PRODUKT <b>P</b>	HOOFDGROEP 8	GROEP 83
BETR. Portierbegrenzer		NO. 21
340		DATUM Jan. 80

### Gewijzigde portierbegrenzer

Vanaf chassisnummer 435650 is de Volvo 340 voorzien van nieuwe portierbegrenzers van het torsieveertype.

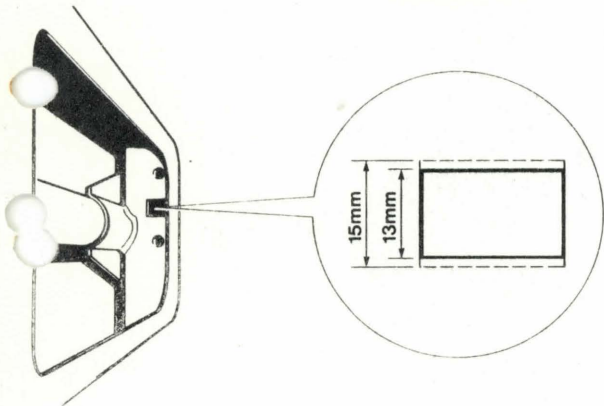
Tot chassisnummer 439660:  
door middel van twee kruiskopschroeven en een hechtlas.

Vanaf chassisnummer 439660:  
door middel van twee bouten met zeskante kop.

A-stijlgedeelte (A) 3277740-1

Portiergedeelte (B) 3278993-5

De nieuwe portierbegrenzers delen A + B zijn uitwisselbaar met het vorige type indien het gat in de bevestigingsstijl iets groter wordt gemaakt.

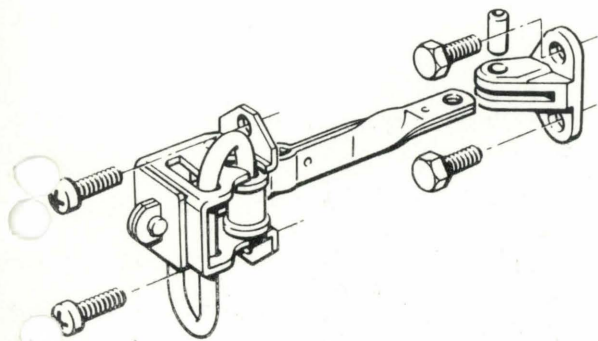
Plaats de portierbegrenzer in het A-stijlgedeelte, zodat de gaten overeenkomen.

Plaats een nieuwe paspen, O/N 3282546-5.

(Dit is belangrijk : gebruik van een oude paspen kan een tikkend geluid veroorzaken.)
